기 술 검 토 서

제 목 : 횡단 배수구조물 규격 적정성 검토

강 원 건 설 사 업 단
춘천 ~ 동홍천기술자문단

기술검토건명	횡단 배수구조물 규격 적정성 검토		
공 구	제4공구	검 토 구 분	도 로
검 토 기 간	2007. 4. 2. ~ 2007. 4. 12	담 당 자	황 영 규
근 거 공 문	제 강원 - 2007 - 18호	회 신 공 문	제 강원자문 - 2007 - 18호

다. 계획 홍수량 검토

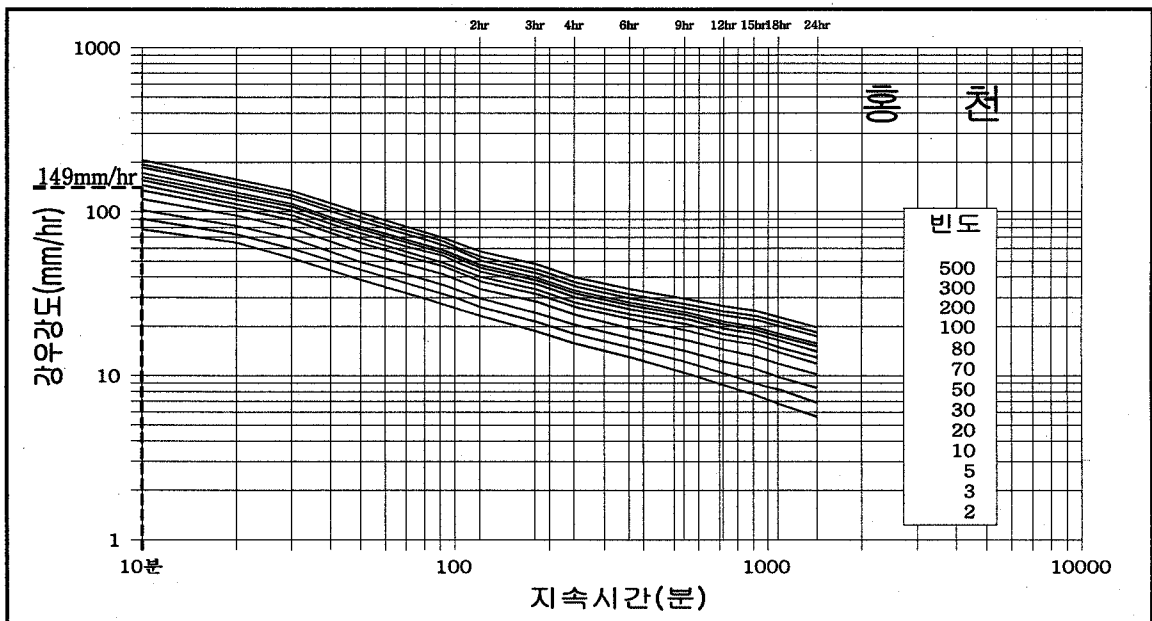
- 횡단 배수구조물별 계획홍수량 검토결과, 원설계의 계획홍수량과 다소 상이한 것은 유출계수 적용 및 유역면적 산정에서 차이가 발생되었으며, 본 검토에서는 유역면적 산정시 지형도 1/1,200과 1/5,000에서 산정하였으므로 원설계에 비하여 비교적 정확하게 산정한 것으로 판단되어 배수구조물 규격 검토시 본 검토안의 계획홍수량을 적용함.
